**AVIS RELATIF À LA PROTECTION
CONTRE LES EVENTUELS EFFETS NOCIFS ET NUISANCES
PROVOQUÉS PAR LES RAYONNEMENTS NON IONISANTS
GÉNÉRÉS PAR DES ANTENNES ÉMETTRICES STATIONNAIRES**

Commune : ESTINNES - Exploitant : CITYMESH

Référence exploitant : HT04154_A

Rapport n° 2129 / 2025

Figure 1 : Vue en plan des lieux de séjour et des points de contrôle

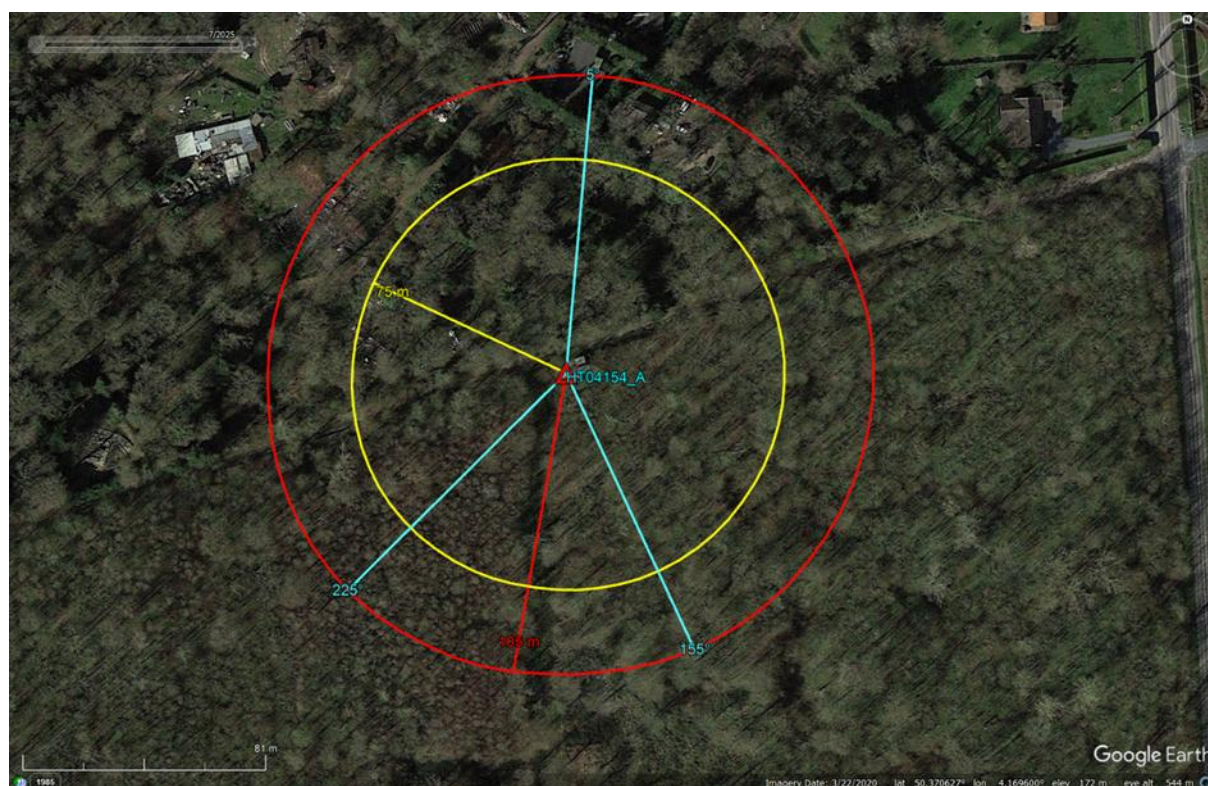
En ce qui concerne les antennes de l'installation mentionnées dans le tableau 1, la distance maximale à laquelle la limite pourrait être atteinte, à l'extérieur, est égale à 103,3 m. S'il n'y a pas de LS à une distance inférieure, les antennes respectent forcément la limite d'immission.

Dans le cas des LS situés à l'intérieur des bâtiments, une atténuation d'obstacle est prise en compte et il en résulte que la distance maximale à laquelle la limite pourrait être atteinte se réduit à 73,7 m.

Figure 2 : Vue en plan des installations d'antennes dans un rayon de 300 mètres autour de l'installation faisant l'objet de la demande d'avis

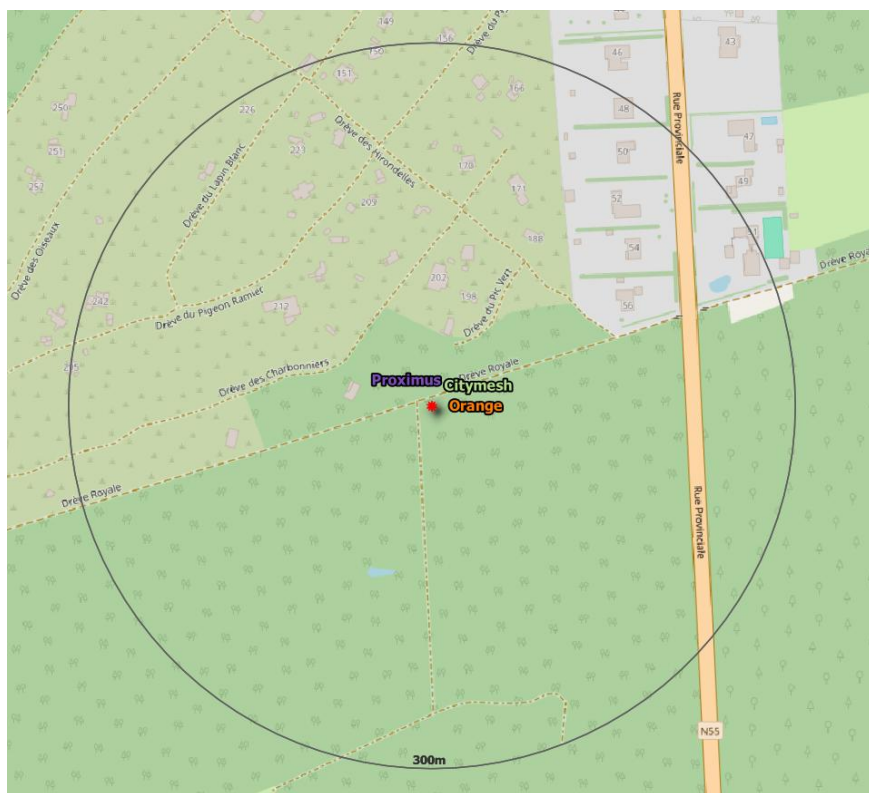
- il y a au plus 4 installations d'antennes émettrices stationnaires présentes dans la zone d'évaluation de 300 mètres de rayon représentée dans la figure 2, y inclus l'installation référencée dans le paragraphe 2 : la limite cumulative définie à l'article 4, §2 du décret est nécessairement respectée dans les lieux de séjour à l'intérieur de la zone d'évaluation de 300 mètres de rayon ;
- il y a exactement 5 installations d'antennes émettrices stationnaires présentes dans la zone d'évaluation de 300 mètres de rayon représentée dans la figure 2, y inclus l'installation référencée dans le paragraphe 2 et il existe, pour 3 ou 4 de ces installations, un avis attestant le respect de la limite abrogée de 3 V/m : la limite cumulative définie à l'article 4, §2 du décret est nécessairement respectée dans les lieux de séjour à l'intérieur de la zone d'évaluation de 300 mètres de rayon ;

- c) dans tous les autres cas, il a été vérifié que la limite cumulative définie à l'article 4, §2 du décret n'est pas dépassée dans les lieux de séjour sur base du nombre d'installations localisées dans la zone d'évaluation de 300 mètres de rayon représentée dans la figure 2, de leur localisation ainsi que des données inscrites dans la figure 1 et au paragraphe 4 du présent avis et dans les avis attestant le respect de la limite par installation ou de la limite abrogée de 3 V/m relatifs aux autres installations reprises dans la figure 2.

Compte tenu des considérations ci-dessus, il apparaît que l'intensité du rayonnement électromagnétique généré, dans les lieux de séjour situés dans un rayon de 300 mètres autour de l'installation référencée dans le paragraphe 2, par l'ensemble des antennes émettrices stationnaires de l'ensemble des exploitants du même site d'antennes émettrices stationnaires respecte la limite fixée à l'article 4, § 2 du décret.
